Mission régionale d'autorité environnementale

**Avis en date du 23 janvier 2019
de la Mission régionale d'autorité environnementale d'Île-de-France
sur le projet urbain mixte résidentiel et portuaire à Cormeilles-en-Parisis
(Val-d'Oise)**

Résumé de l'avis

Illustration 2: plan de masse

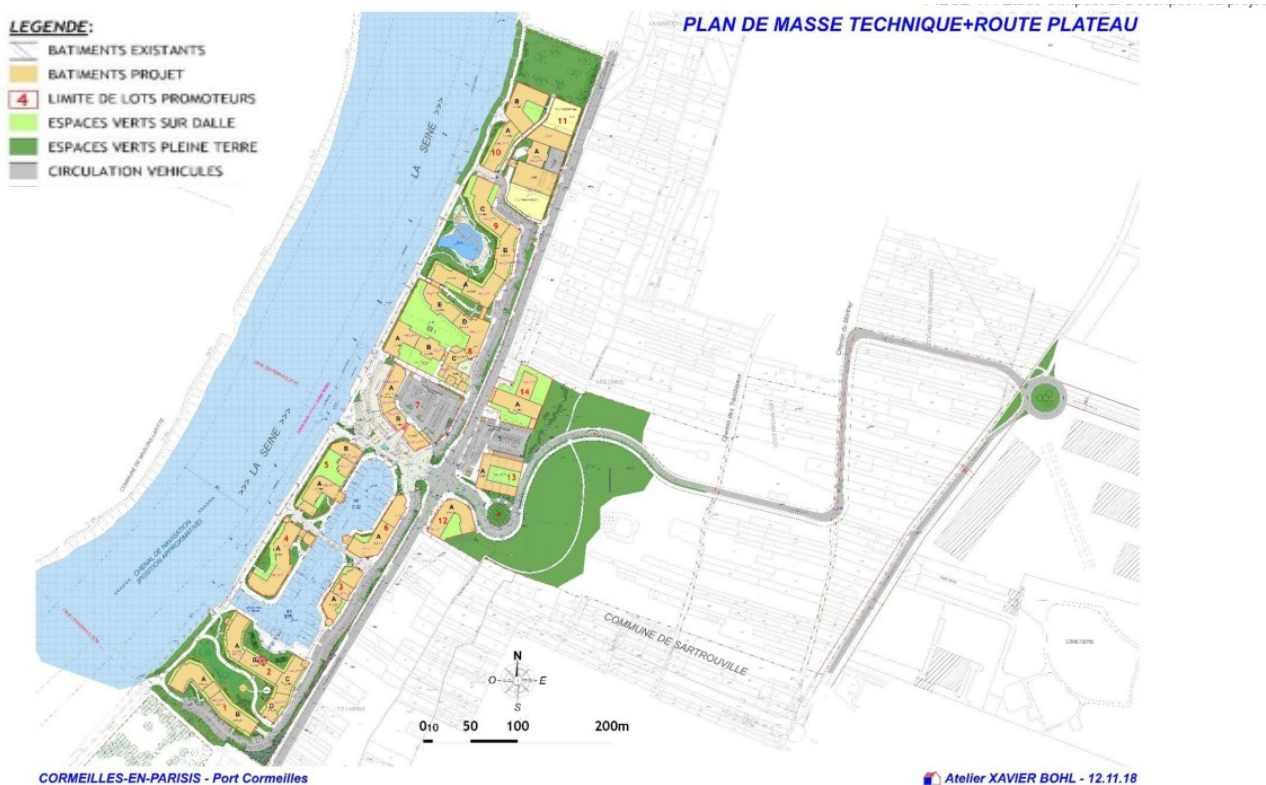
Sur le plan reproduit ci-dessus (plan de masse représenté page 158 de l'étude d'impact), il est difficile d'identifier les différentes composantes du projet.

La MRAe recommande d'insérer dans l'étude d'impact un plan de masse lisible du projet.

Par ailleurs, la MRAe relève sur le plan de masse (voir première partie du présent avis) que des espaces verts de pleine terre seront aménagés autour de la partie basse de la route d'accès. Ces espaces verts ne figurent pas dans la description écrite du projet. En première estimation, ils pourraient représenter 1 à 2 hectares. Des habitats y seront notamment conservés ou aménagés (mesures relatives à l'Alyte accoucheur et à l'Iberis amer, voir plus loin). Il conviendrait de confirmer que ces espaces verts font effectivement partie du projet, et de préciser leur surface.
